PLU DETTWILLER

DEMANDE DE MEMOIRE EN REPONSE N° 2

29 juin 2018

Pièce jointe : plan avec proposition ligne de zonage UB et N

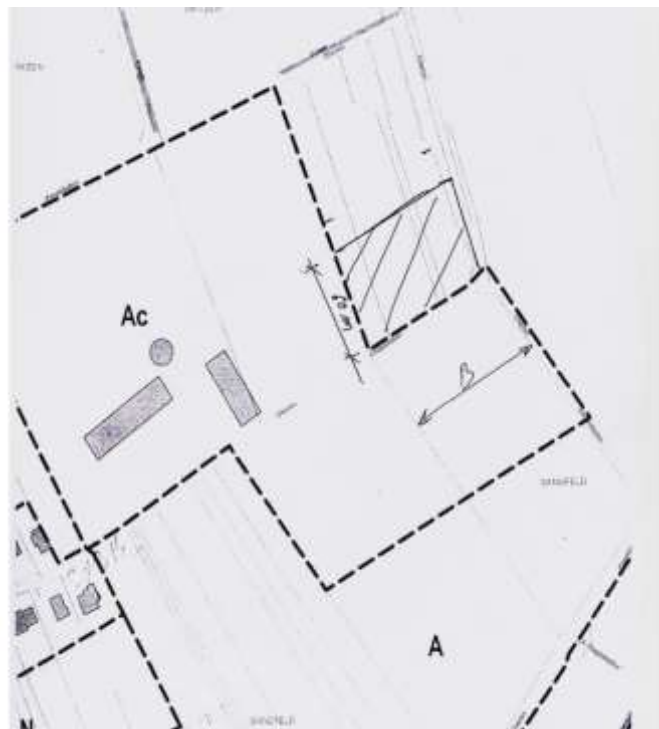
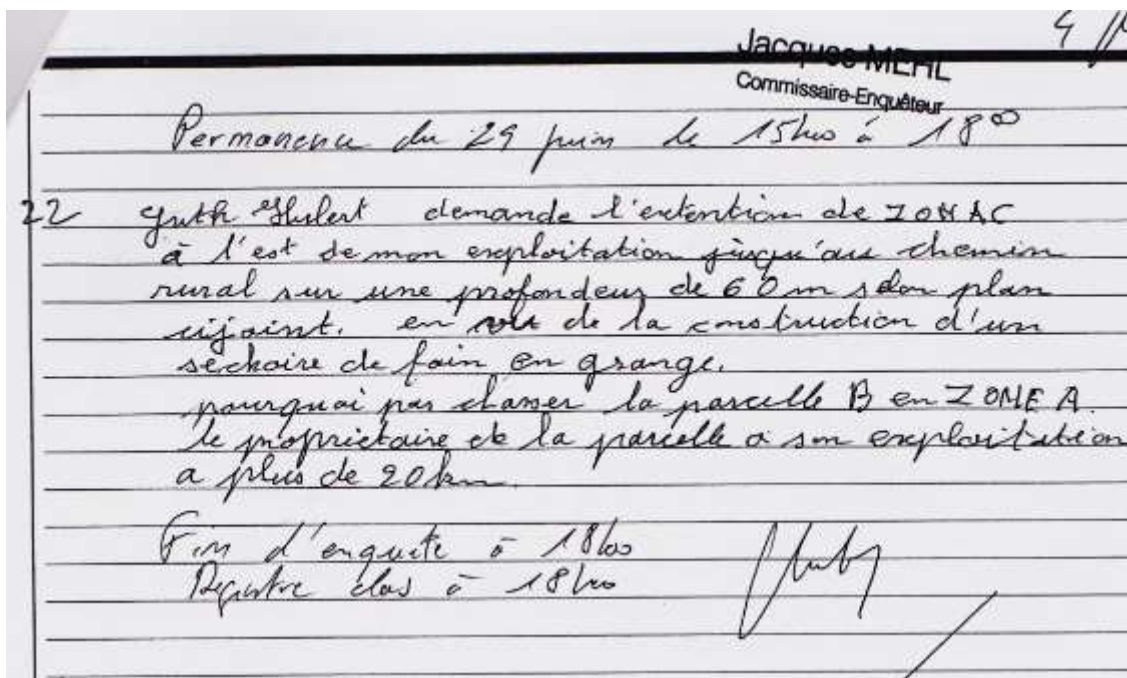
Par contre l'inclinaison de la ligne de zonage nous ampute de surface classé UB à l'arrière de la maison. Nous vous proposons de revoir cette ligne soit parallèle à la ligne du côté de la rue du ruisseau soit de la construire en gardant la même largeur qu'au niveau du point d'inflexion (voir plan joint) ou de garder l'ancienne ligne. En effet tout notre aménagement à l'arrière de la maison était défini en fonction de l'ancienne ligne de zonage entre zone UBa et zone IINA1. La diminution de la surface de la zone N serait minime mais nous permettrait de conserver les mêmes possibilités que le POS précédent pour des projets futurs.

La demande formulée par M. et Mme SCHLOTTER consiste soit à rétablir l'ancienne limite entre les zones Uba et IINA1 soit à rendre cette limite parallèle à celle située côté rue du Ruisseau soit à la tracer en conservant la même largeur qu'avant le point d'inflexion de manière à ce que leur abri de jardin édifié en zone Uba soit conservé en totalité en zone UB.

Il sera proposé au Conseil Municipal de répondre favorablement à la demande de classement de l'abri de jardin totalement en zone UB, ce léger décalage de limite ne remettant pas en cause l'économie du projet et permettant de rétablir la situation initiale.

Requête n°2 : Plan P.P.R.I / Plan P.O.S / Plan P.L.U arrêté.

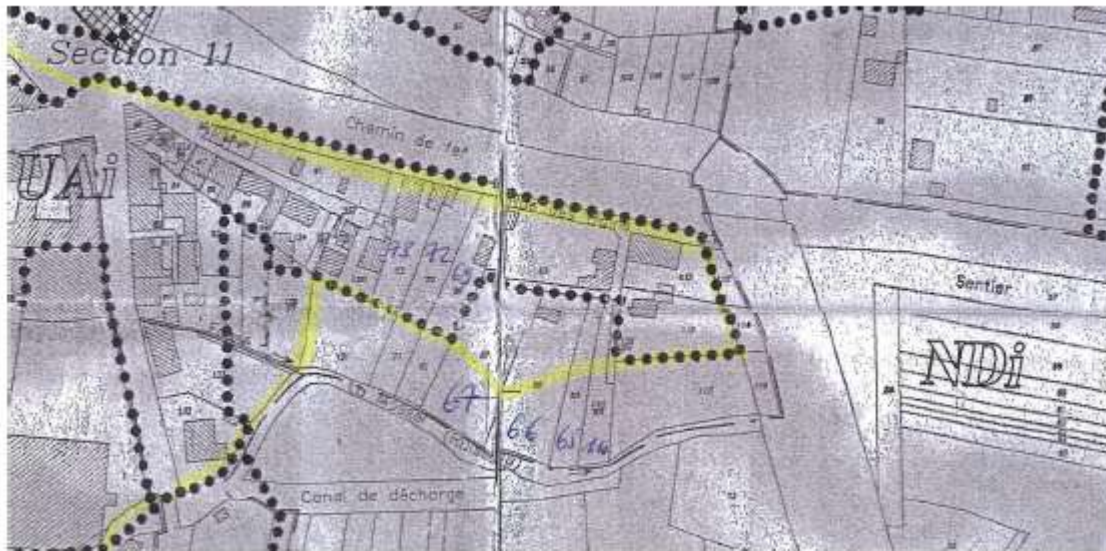
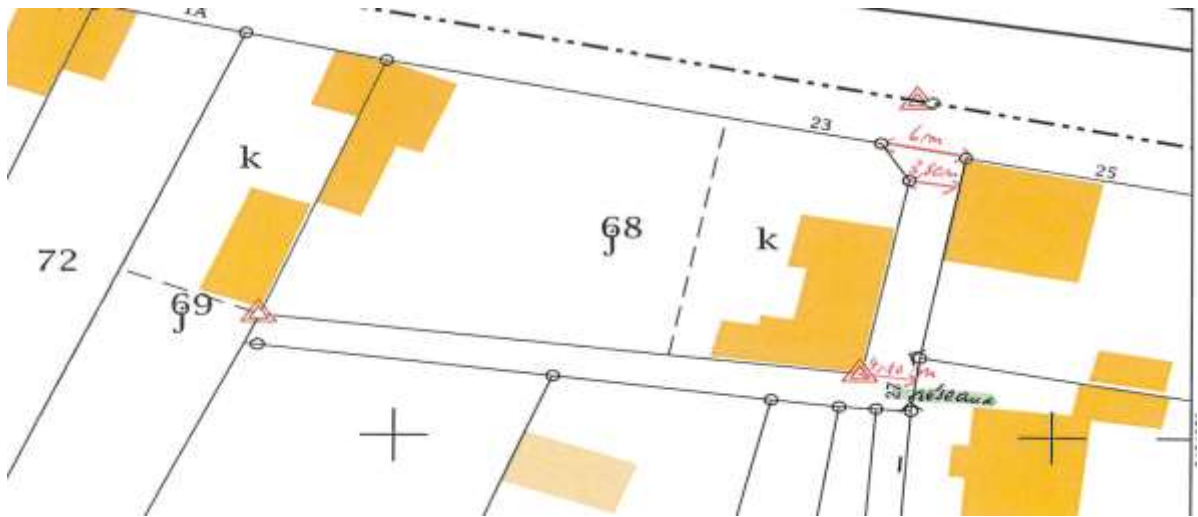
Le P.L.U arrêté a modifié la zone UA par rapport au P.O.S pour l'arrière des parcelles sises en section 11 n° 69-72-73 alors qu'au P.P.R.I, ces mêmes parcelles sont situées en zone jaune, zone constructible sous condition (cf plan P.O.S / plan P.P.R.I et P.L.U arrêté).

Nous sollicitons pour l'arrière de ces parcelles susvisées, de même que pour le chemin rural le classement en zone UA comme dans le P.O.S.

La demande objet de la 2^{de} requête concerne le classement des parcelles 69-72 et 73 en zone UA. Suite à l'observation formulée et au réexamen du dossier, ces parcelles, après éventuelles démolitions pour les parcelles n° 69 et 73, sont directement accessibles par la rue et sont donc desservies. Il sera proposé au Conseil Municipal de répondre favorablement à cette demande.

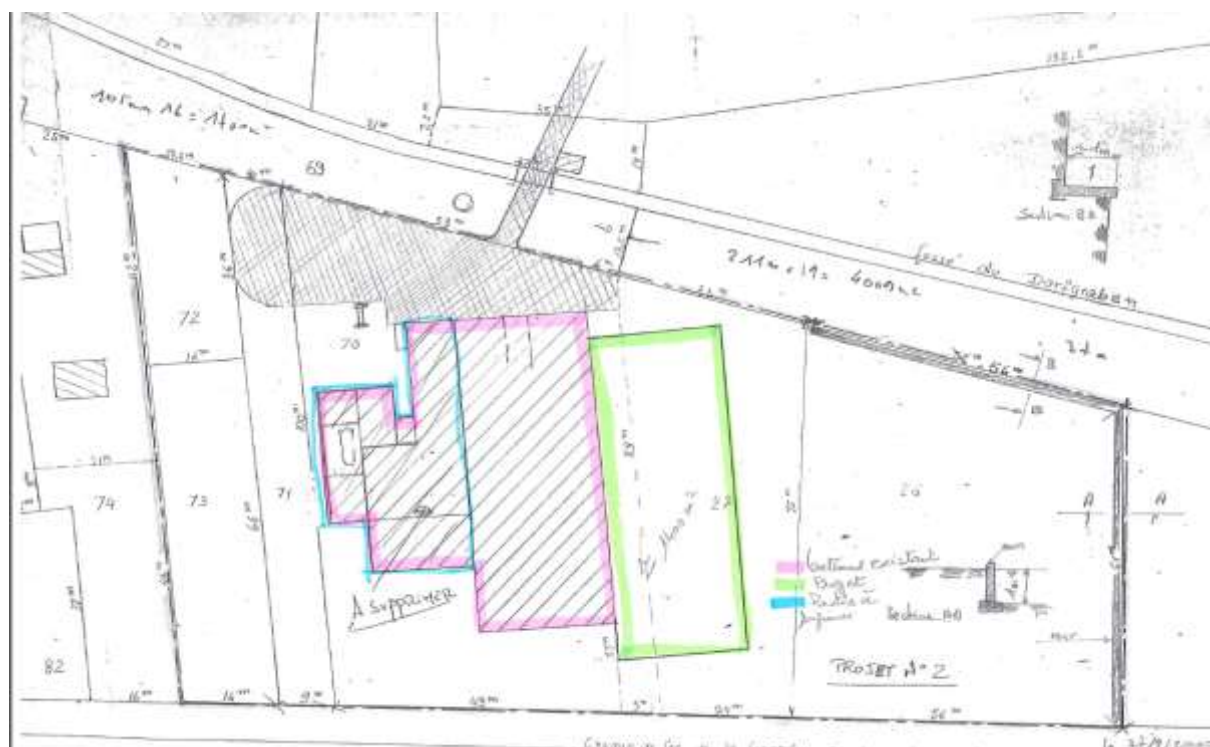
Lors de la mise en place du PPRI en 2010, ces parcelles ont été déclarées en zone rouge inconstructible

Les parcelles 26 et 27 qui ont fait l'objet d'un relevé topographique ne sont pas au niveau du terrain naturel. Un mur de réhausse d'une hauteur d'un mètre et du remblai ont été réalisés par le passé par rapport au niveau du terrain existant, ce qui n'a pas été pris en compte lors de l'étude (voir plan joint et relevé topographique)

Nous avons mené une étude pour l'extension d'un hall de production sur la parcelle 26 mais qui ne peut se réaliser par blocage du PPRI

Dans le cadre de la révision du PLU sur la commune de DETTWILLER, est-il possible de modifier le statuts des 2 parcelles pour permettre une construction ?

La demande de l'entreprise HANNECARD concerne le classement de ses parcelles en zone orange du Plan de Prévention des Risques Inondation des bassins versants de la Zorn et Landgraben (PPRI). le PLU ne permet pas de modifier ce zonage, la Commune n'est pas compétente pour modifier le PPRI.
